**ПРОТОКОЛ ОБЩЕСТВЕННОГО ОБСУЖДЕНИЯ ДИЗАЙН-ПРОЕКТА БЛАГОУСТРОЙСТВА ПЕРВОМАЙСКОГО СКВЕРА, прошедшего на сайте «Зеленый Новосибирск» с 02.03.2021 по 16.03.2021 года**

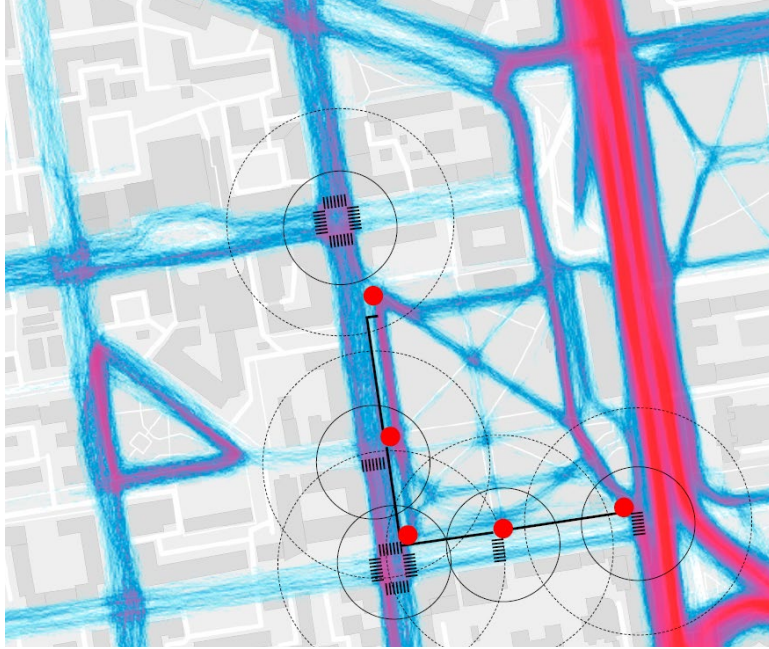
№	Предложение /вопрос	Комментарий	Иллюстрация
1	Необходимо увеличить количество проходов в ограде и увеличение количества пешеходных переходов через прилегающие улицы напротив этих проходов, а не создание сплошного непреодолимого периметра.	<p>В условиях очень высокой антропогенной нагрузки (сквер транзитный) основная функция этого ограждения – защита почв и зеленых массивов от чрезмерной дефрагментации дорожной сетью, приводящей к угнетению растений. Ограждение сквера выполнено только по двум сторонам сквера, прилегающим к ул. Советской и Горького.</p> <p>Критерием для устройства пешеходного перехода является достаточно высокая и устойчивая интенсивность пешеходных потоков, то есть массовая потребность в пересечении дороги в конкретном месте. В этом смысле устройство дополнительного перехода через ул. Горького по центральной продольной оси сквера является соответствующим существующей планировке сквера и вполне достаточным для обустройства востребованных транзитных связей. На схеме хорошо видны наиболее активные пешеходные транзиты, которым в полной мере отвечает и планировка сквера, и направления к точкам притяжения вне сквера, и расположение пешеходных переходов.</p>	 <p>Иллюстрация представляет собой плановый вид сквера с наложенными пешеходными потоками (голубые и красные линии). Видны пешеходные переходы, отмеченные черными символами, и ограждение сквера (черная линия). Справа от плана находится легенда:</p> <ul style="list-style-type: none"> <li>50-метровый и 100-метровый радиус доступности от существующих и планируемых переходов (показано двумя концентрическими пунктирными окружностями).</li> <li>Входы в сквер (показано красной точкой).</li> <li>Ограждение (показано черной линией).</li> </ul>

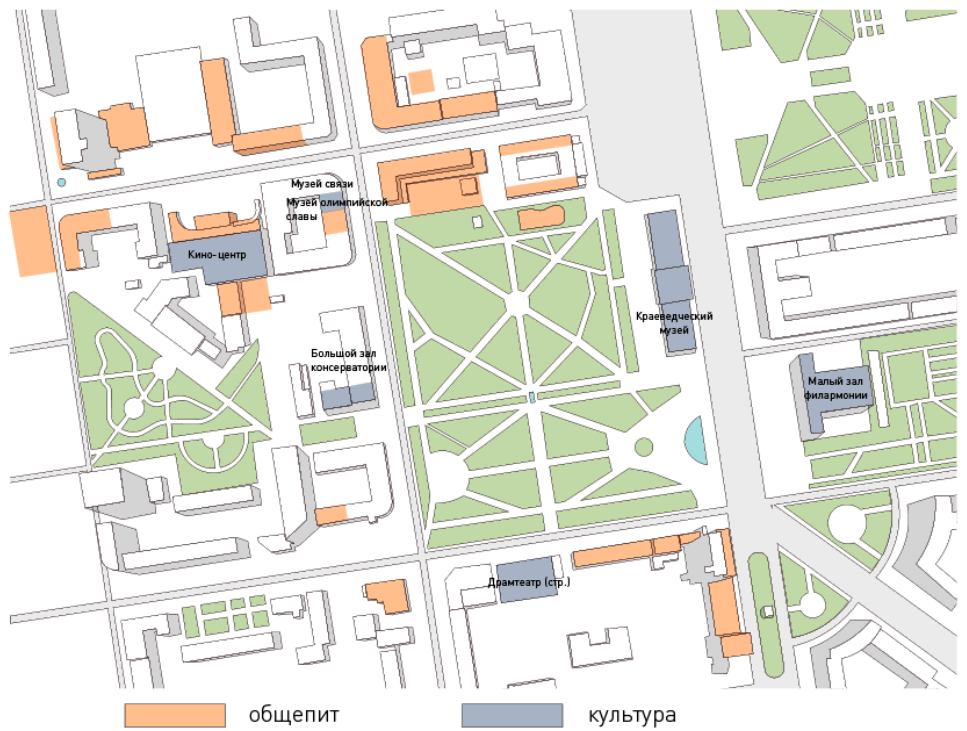
№	Предложение /вопрос	Комментарий	Иллюстрация
6	Не допустить появления кафе и киосков внутри сквера, пусть коммерческие объекты будут на входах в сквер, а не на его территории.	Проектом не предусмотрено новое строительство кафе и установка киосков общепита в границах сквера.	<p style="text-align: center;"><b>Иллюстрация</b></p> 
7	На схеме проекта нет кафе, где люди могли бы спокойно посидеть, поработать с интернетом среди деревьев. Где это при новом проекте будет возможно сделать?		
8	Убрать заборы, а вместо заборов <b>в технической зоне</b> предусмотреть сплошное насаждение кустарников в качестве естественной преграды.	<p>Озеленение улиц и обустройство дорожной сети не является предметом данного проекта, в котором для территории, прилегающей к границам проектирования, даны лишь рекомендации.</p> <p><b>Техническая зона</b> – участок вдоль проезжей части, предназначенный для размещения дорожных знаков, опор освещения и др. инженерно-технических конструкций дорожного обустройства.</p> <p>Зеленая изгородь теоретически возможна, но не в технической зоне, а в зоне озеленения - в данном случае между деревьями (рядовая посадка лиственницы). При этом требования визуального контакта обеих сторон улицы в целях социальной безопасности влекут за собой обязательность регулярной стрижки кустарника до высоты 1-1.2 м, а нежелательный контакт с отвалами снега, солями и пр. потребует строгого соблюдения правил механизированной уборки дорожного полотна.</p>

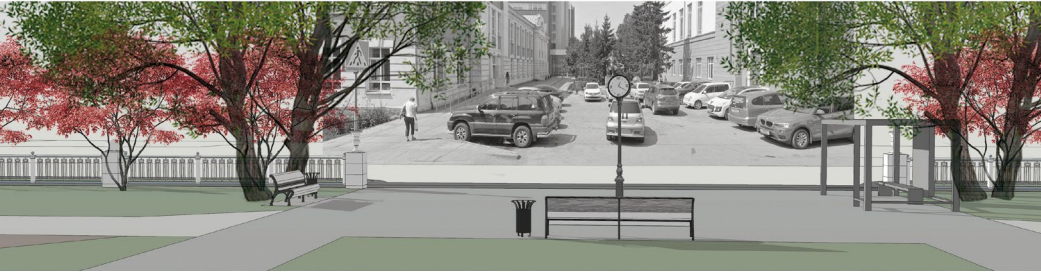
№	Предложение /вопрос	Комментарий	Иллюстрация
9	Территория перед памятником Глинке не входит в Первомайский сквер, однако она находится ровно напротив аллеи, где по проекту планируются часы. Предлагается убрать парковку перед памятником, возможно, поставить столбики.	Проектом предусмотрено раскрытие центральной оси сквера (вдоль ул. Щетинкина) на памятник Глинке и площадку перед Большим концертным залом консерватории. Благоустройство этой территории, связывающей пешеходным маршрутом сквер Водник и Первомайский сквер, будет выполняться отдельным проектом.	<p data-bbox="1133 150 1480 177">существующее положение</p> 
10	Выход на памятник Глинке перекрывает остановочный павильон. Предлагается его сдвинуть. Композиционно памятник дополняет сквер и является его продолжением, там как раз переход в сквер у водного института.		
11	Вопрос по решению со стороны ул. Советской. Остановка там, где она сейчас стоит, хоть как-то отделяет гуляющих от проезжей части. В данном проекте же людям предлагается сидеть, смотреть на дорогу и любоваться паркингом.		<p data-bbox="1133 810 1458 837">проектное предложение</p>  <p data-bbox="1547 1107 1720 1134">ул. Советская</p>

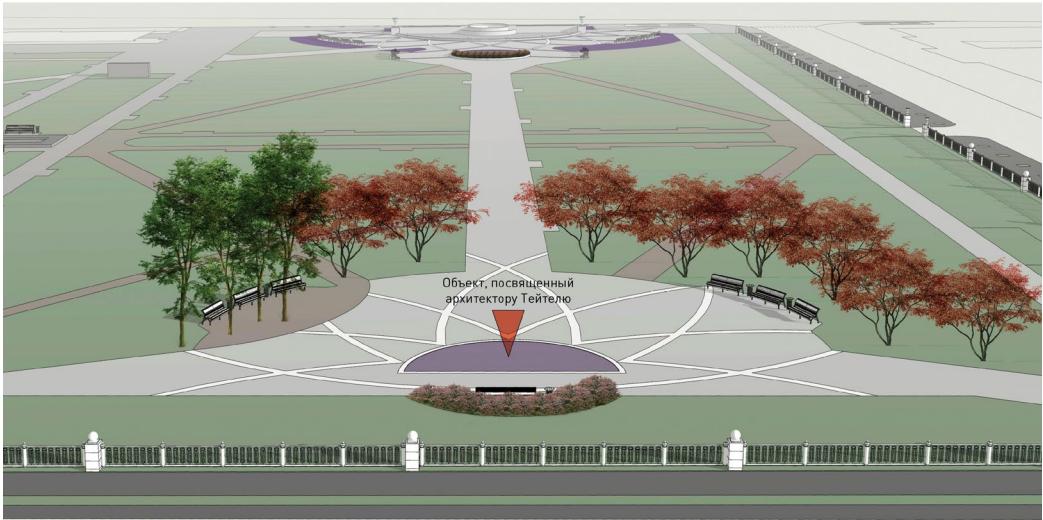
№	Предложение /вопрос	Комментарий	Иллюстрация
18	<p>Расширить тротуар на <b>неиспользуемой части дороги</b>. Границы этого участка указаны на рисунке красными линиями. Пешеходная доступность тротуара и парка станет выше. Уменьшится время на преодоление пешеходного перехода, потому что расстояние между тротуарами станет меньше.</p> 	<p>Организация велодорожек, уличных переходов и тротуаров относится к «Проекту комплексного развития транспортной инфраструктуры города Новосибирска», курируемому департаментом транспорта. Для обустройства периметра сквера вне границ проектирования авторами проекта были даны предложения для профильного департамента. Ваши предложения также будут переданы по назначению.</p>	
19	<p>В настоящее время перед перекрёстками установлены удерживающие пешеходные ограждения. Предложение: убрать существующие пешеходные ограждения, а вместо них предусмотреть сплошное насаждение кустарников в качестве естественной преграды (ГОСТ 52289-2019 п.8.1.29).</p>
